ACLARACIÓN No.1

Licitación Pública Nacional MSPS/GPSMU-01/2020

PARA: “SUMINISTRO E INSTALACIÓN DE DISPOSITIVOS DE SEGURIDAD VIAL Y PEATONAL PARA EL MUNICIPIO DE SAN PEDRO SULA, IV ETAPA”

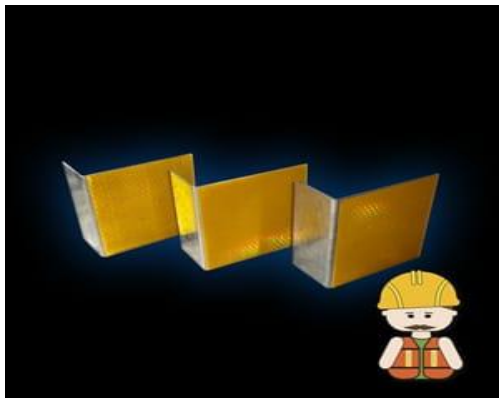
3. En el Ítem 8 Formato del formato de Oferta “Suministro e Instalación de Ménsula para Barrera Central, placa de lámina galvanizada calibre 16, de 15cm x 10cm x 6cm de fondo, con cinta reflectiva de alta intensidad color amarillo y rojo.
Consulta: Favor suministrar diagrama o fotografía de este Ítem.

Aclaración:

Se adjunta foto al respecto.

5. Ítem No.23 del formato de Oferta “SUMINISTRO E INSTALACIÓN DE SEÑALES ELEVADAS DIRECCIONALES GALVANIZADAS, TIPO BANDERA DOBLE”.

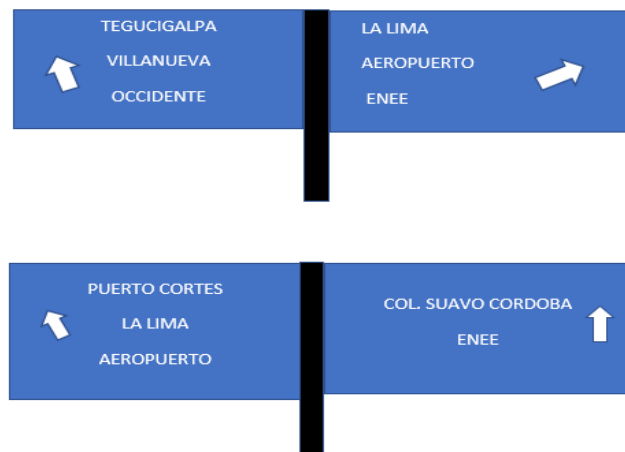
Consulta: Favor Proporcionar dimensiones de las señales, bases, postes, etc. Por favor suministrar diagrama o fotografía.

Aclaración: Se modifica cuadro de Especificaciones Técnicas de acuerdo a Adenda No.1 adjunta

El señalamiento vertical elevado se instalará en estructuras propias. Las estructuras serán calculadas para resistir vientos de hasta 120 kms/h y en bases de concreto de 250 kg/cm², lo que les permitirá resistir tanto posibles impactos de vehículos como vientos fuertes. En la base de concreto se ahogarán anclas de acero en el diámetro y la longitud indicados en el cálculo específico, a fin de atornillar la placa de base y darle a la señal la posibilidad de removerla. El acabado de las estructuras será galvanizado por inmersión en caliente, después de habilitada, a fin de que todos sus elementos estén protegidos contra la intemperie. El sistema de sujeción de la señal a la estructura será mediante un bastidor del tamaño y la resistencia proporcionales a cada señal. La señal propia se fabricará en lámina de acero galvanizada lisa por inmersión en caliente, en calibre 16, llevando un fondo de película reflejante de alta intensidad prismática con las flechas y leyendas recortadas en película reflejante grado 4 prismático, en color azul con leyendas color blanco, a fin de permitirle una visibilidad mayor. La altura a la parte baja de la señal, será la indicada en el Manual Centroamericano de Dispositivos Uniformes para el Control de Tránsito. **El licitante deberá anexar en su propuesta las memorias de cálculo del señalamiento elevado. En caso de no presentar dicho documento será motivo de descalificación.**

(Incluye: **Dimensión: 122 cm x 366 cm. Estructura con poste de perfil tubular de 8" x 8" x 1/4" y el brazo de perfil tubular de 4"x6", las placas de 1" de 40cm x 40 cm, con perforaciones para cuatro anclas galvanizadas de 1/2", los cartabones de 1/4", tornillos, tuercas y roldanas con acabado galvanizado)**

6. Ítem No.24 del formato de Oferta “SUMINISTRO E INSTALACIÓN DE SEÑALES ELEVADAS DIRECCIONALES GALVANIZADAS, TIPO PUENTE CON DOS TABLEROS”.

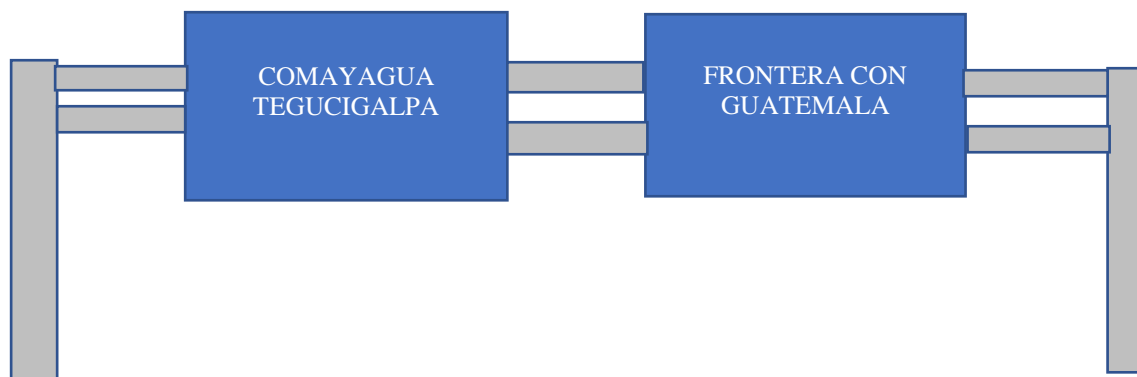
Consulta: Favor proporcionar dimensiones de las señales, estructura, forma de anclaje, etc. Por favor suministrar diagrama o fotografía.

Aclaración: Se modifica cuadro de Especificaciones Técnicas de acuerdo a Adenda No.1 adjunta

El señalamiento vertical elevado se instalará en estructuras propias. Las estructuras serán calculadas para resistir vientos de hasta 120 kms/h y en bases de concreto de 250 kg/cm², lo que les permitirá resistir tanto posibles impactos de vehículos como vientos fuertes. En la base de concreto se ahogarán anclas de acero en el diámetro y la longitud indicados en el cálculo específico, a fin de atornillar la placa de base y darle a la señal la posibilidad de removerla. El acabado de las estructuras será galvanizado por inmersión en caliente, después de habilitada, a fin de que todos sus elementos estén protegidos contra la intemperie. El sistema de sujeción de la señal a la estructura será mediante un bastidor del tamaño y la resistencia proporcionales a cada señal. La señal propia se fabricará en lámina de acero galvanizada lisa por inmersión en caliente, en calibre 16, llevando un fondo de película reflejante de alta intensidad prismática con las flechas y leyendas recortadas en película reflejante grado 4 prismático, en color azul con leyendas color blanco, a fin de permitirle una visibilidad mayor. La altura a la parte baja de la señal, será la indicada en el Manual Centroamericano de Dispositivos Uniformes para el Control de Tránsito. El licitante deberá anexar en su propuesta las memorias de cálculo del señalamiento elevado. En caso de no presentar dicho documento será motivo de descalificación.

7. Ítem No.25 del formato de Oferta “SUMINISTRO E INSTALACIÓN DE SEÑALES ELEVADAS DIRECCIONALES GALVANIZADAS, TIPO PUENTE CON TRES TABLEROS”.

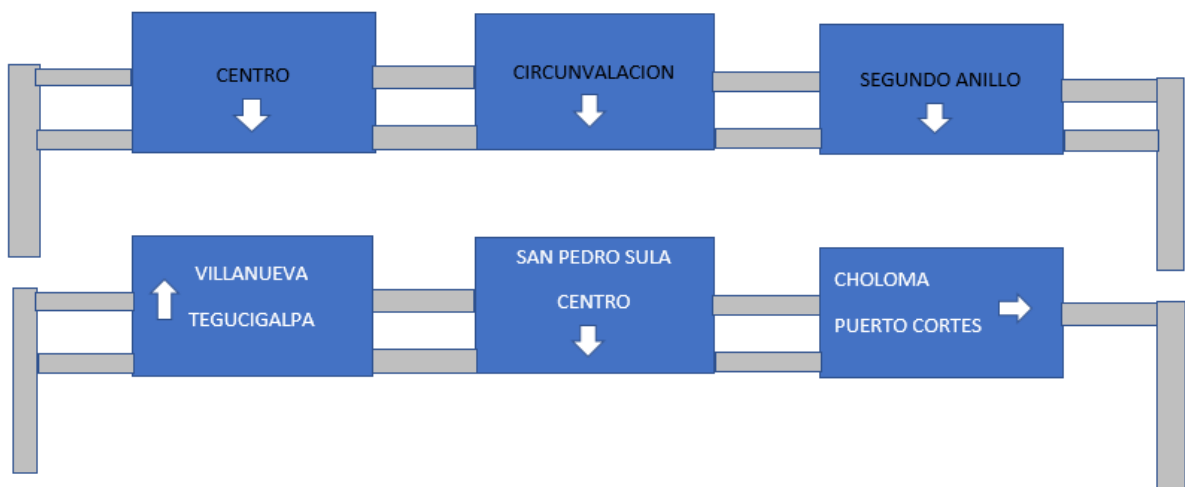
Consulta: Favor proporcionar dimensiones de las señales, estructura, forma de anclaje, etc. Por favor suministrar diagrama o fotografía.

Aclaración: Se modifica cuadro de Especificaciones Técnicas de acuerdo a Adenda No.1 adjunta

El señalamiento vertical elevado se instalará en estructuras propias. Las estructuras serán calculadas para resistir vientos de hasta 120 kms/h y en bases de concreto de 250 kg/cm², lo que les permitirá resistir tanto posibles impactos de vehículos como vientos fuertes. En la base de concreto se ahogarán anclas de acero en el diámetro y la longitud indicados en el cálculo específico, a fin de atornillar la placa de base y darle a la señal la posibilidad de removerla. El acabado de las estructuras será galvanizado por inmersión en caliente, después de habilitada, a fin de que todos sus elementos estén protegidos contra la intemperie. El sistema de sujeción de la señal a la estructura será mediante un bastidor del tamaño y la resistencia proporcionales a cada señal. La señal propia se fabricará en lámina de acero galvanizada lisa por inmersión en caliente, en calibre 16, llevando un fondo de película reflejante de alta intensidad prismática con las flechas y leyendas recortadas en película reflejante grado 4 prismático, en color azul con leyendas color blanco, a fin de permitirle una visibilidad mayor. La altura a la parte baja de la señal, será la indicada en el Manual Centroamericano de Dispositivos Uniformes para el Control de Tránsito. El licitante deberá anexar en su propuesta las memorias de cálculo del señalamiento elevado. En caso de no presentar dicho documento será motivo de descalificación.
